## Stellungnahmen aus der frühzeitigen Beteiligung der Öffentlichkeit gemäß § 3 (1) BauGB

(Anlage: Längenkalkulation Gefälle (rote Linie))

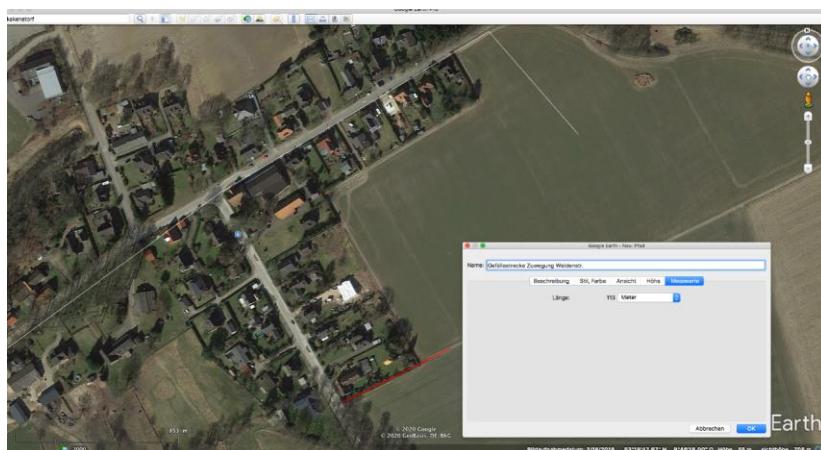
Um eine weitere Überspülung der Weidenstraße bei Starkregen durch die neu zu bauende Zufahrtsstraße des Baugebietes an der Weidenstraße zu vermeiden, rege ich eine genügend große Dimensionierung der Abführung der Oberflächenwässer der versiegelten Neu-Straße-/Gehweg an.

Begründung: Auf Grund der praktischen aktuellen Erfahrung des Gefälles der östlichen Bebauung der Weidenstraße zur Weidenstraße hin (massive Überspülung der Straße bei Starkregen vom Hang her und tiefe Groß-Lachenbildung vor der Verkehrsberuhigungs-Erhebung) befürchte ich Sturzwässer von der neuen Zufahrtsstraße. Denn bei einer Gefällelänge von ca. 120m bei einer versiegelten voraussichtlichen Straßenbreite von 4,5 m und einer dazuzurechnende Gehwegbreite von ca 1,5m, also  $6\text{m} \times 120\text{m} = 720\text{m}^2 \times 50\text{l/m}^2$  (höchste bisher in Kakenstorf gemessene Niederschlagsmenge) ergibt 36 Kubikmeter Oberflächenwasser, die beruhigt und – ohne Schaden anzurichten – zum Regenauffangbecken Weidenstr geführt werden muss. Eine zukünftig wahrscheinliche Erhöhung der Niederschlagsmengen ist mit in Betracht zu ziehen.

(Anlage2: Entfernungsmessung → weiße Linie/rote Eckpunkte (Spielplatzentfernung Kakenstorf.png)

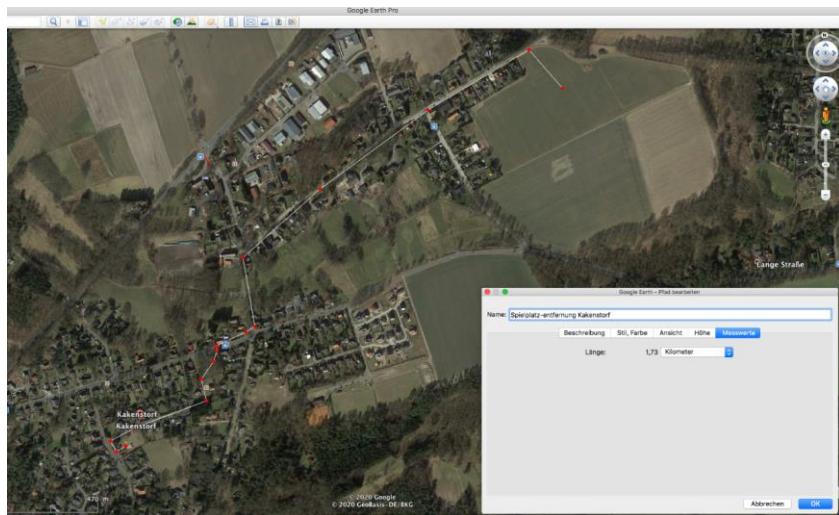
Ich vermisste im Vorentwurf (Stand Dez 2019) die Einplanung von öffentlichen Kinderspielplätzen/Treffpunkte für Jugendliche!

Die aktuelle Planung, den Kinderspielplatz in der Ortsmitte (Stückhöhen) anzubieten, wird vermutlich nicht angenommen werden. Denn die Option, bei einer Gehdauer von ca. 50 min (1,73 km bei ca. 3,5 km/h Gehgeschwindigkeit mit Kids), also hin und zurück anderthalb Stunde ohne Spielzeit, ist wohl wenig praktikabel!
